改善箇所説明図

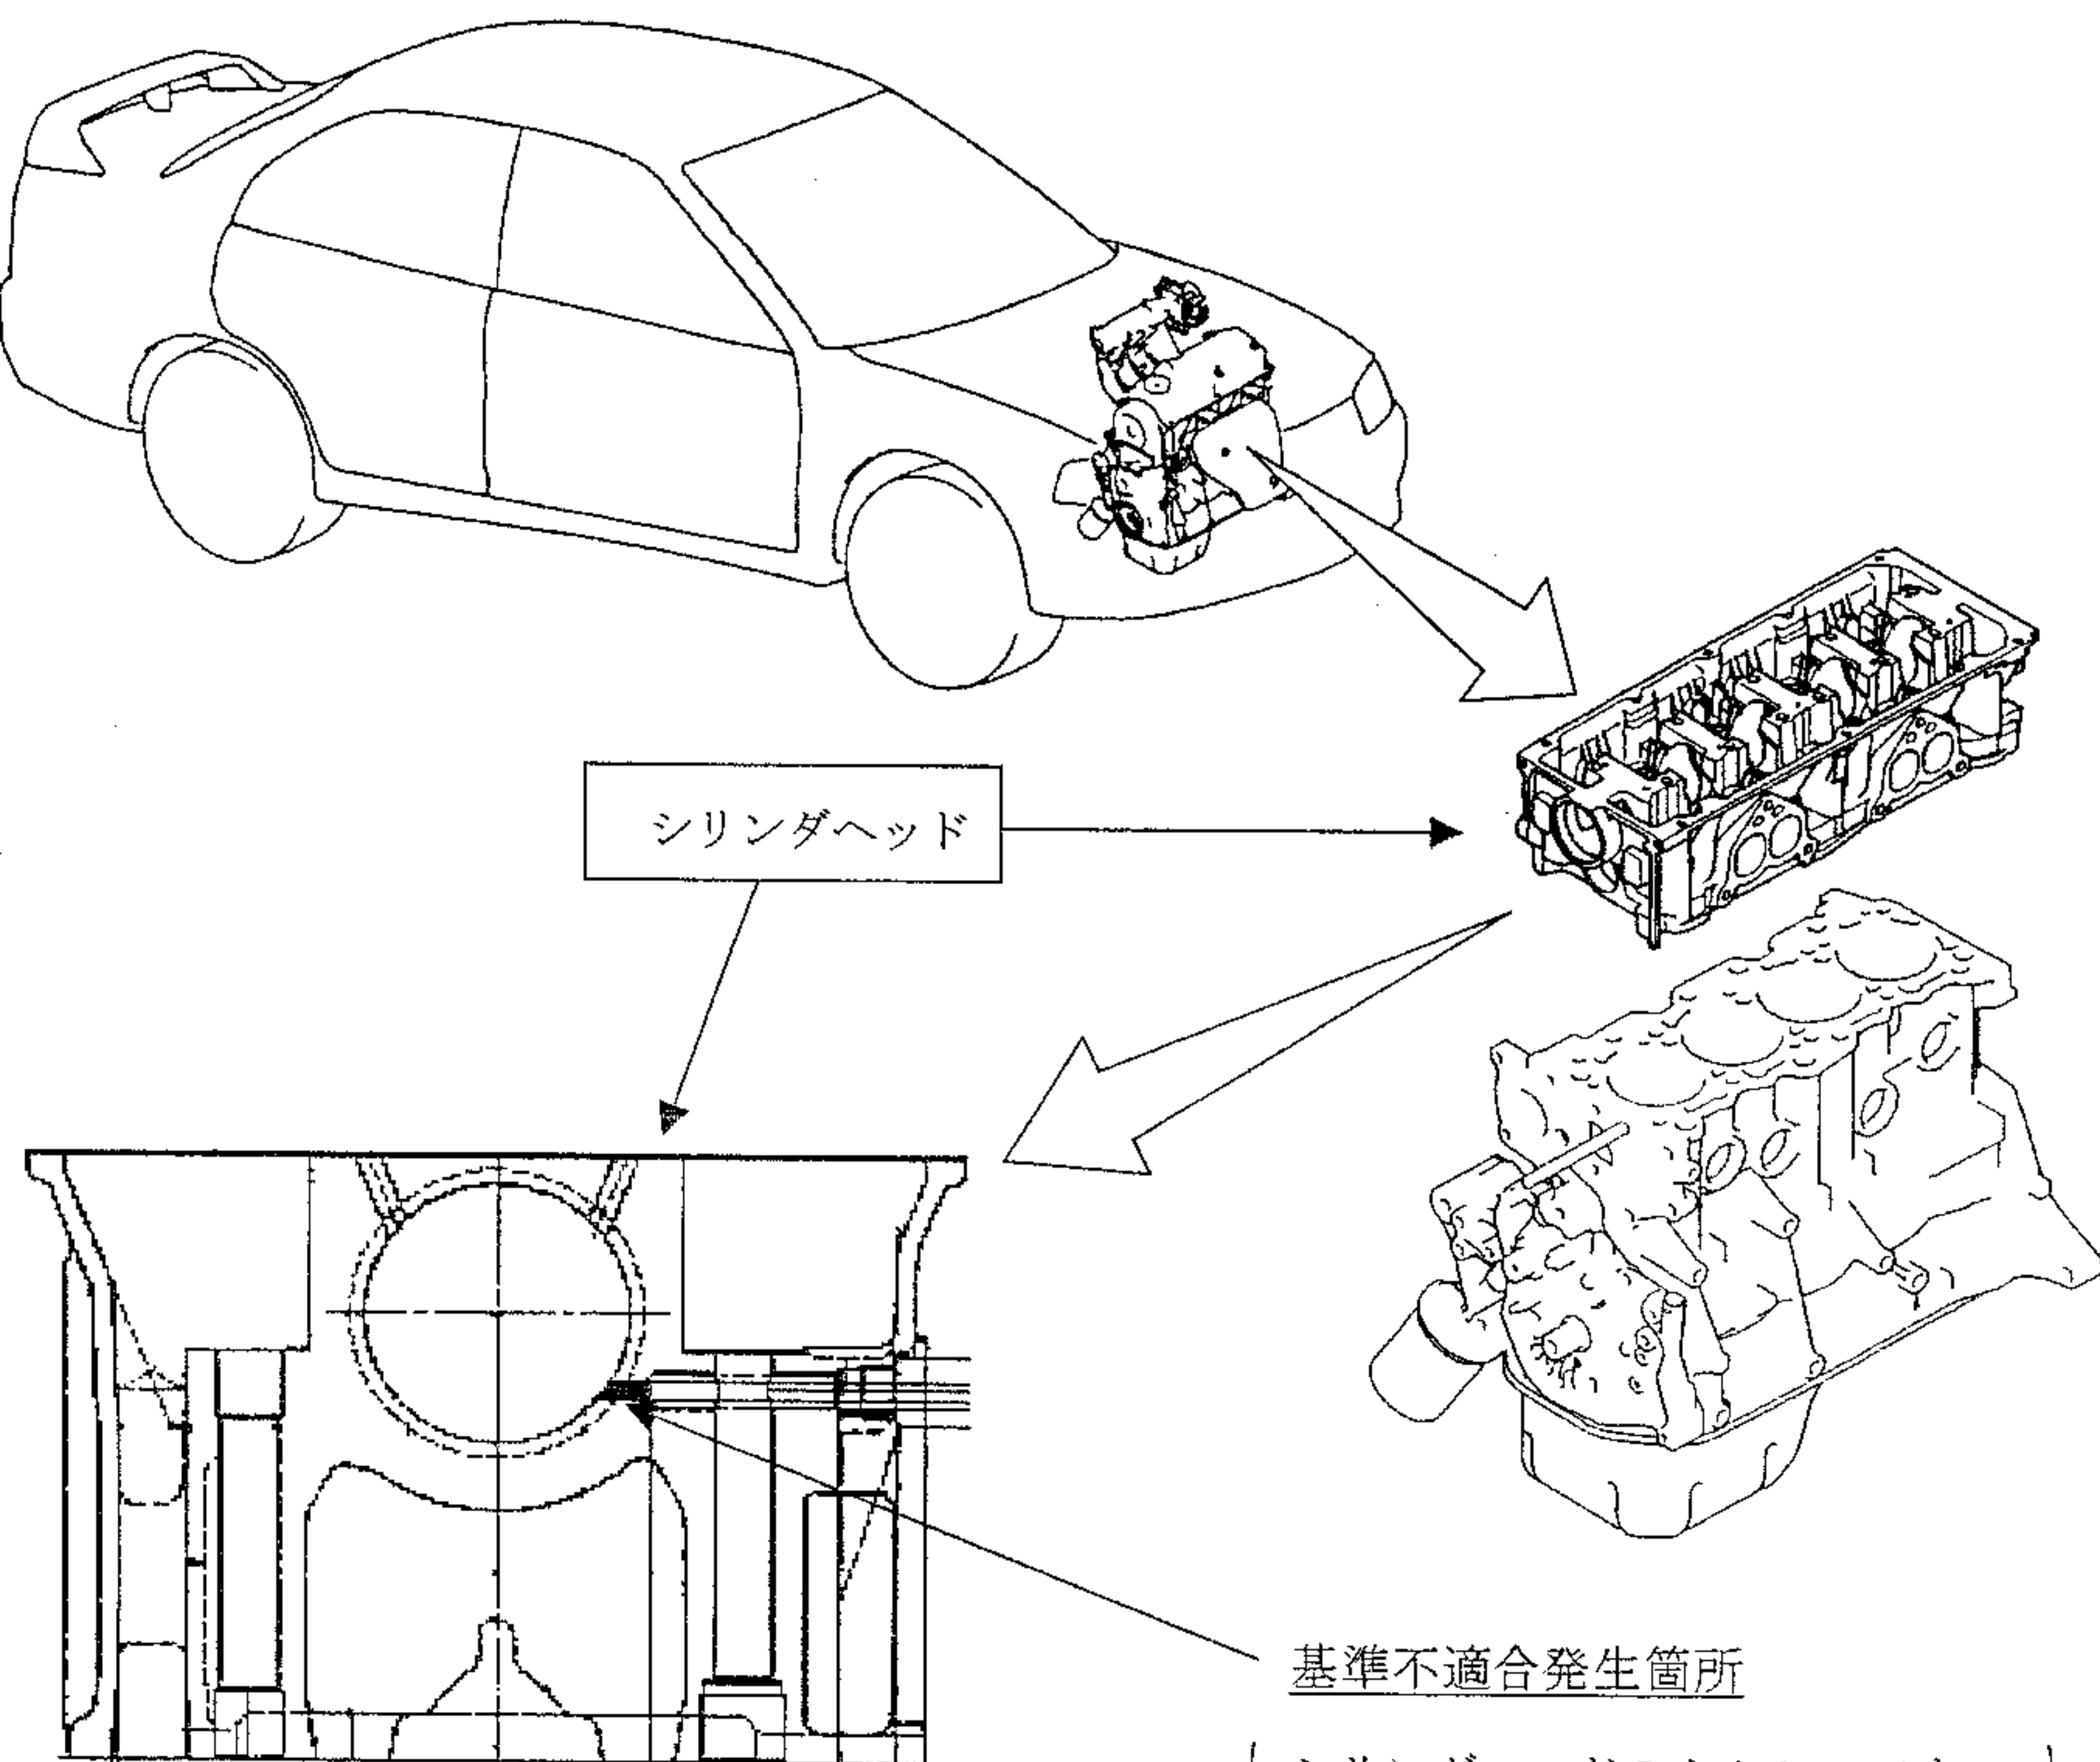
基準不適合発生箇所

シリンダヘッドのカムシャフトへのオイル供給穴の加工が不適切なため、未貫通のものがある。そのため、カムシャフトへオイルが供給されず、カムシャフトが焼付き、走行ができなくなるおそれがある。

改善の内容

全車両、シリンダヘッドへのオイル供給状態を点検し、オイルが供給されていないものはシリンダヘッドを良品と交換する。
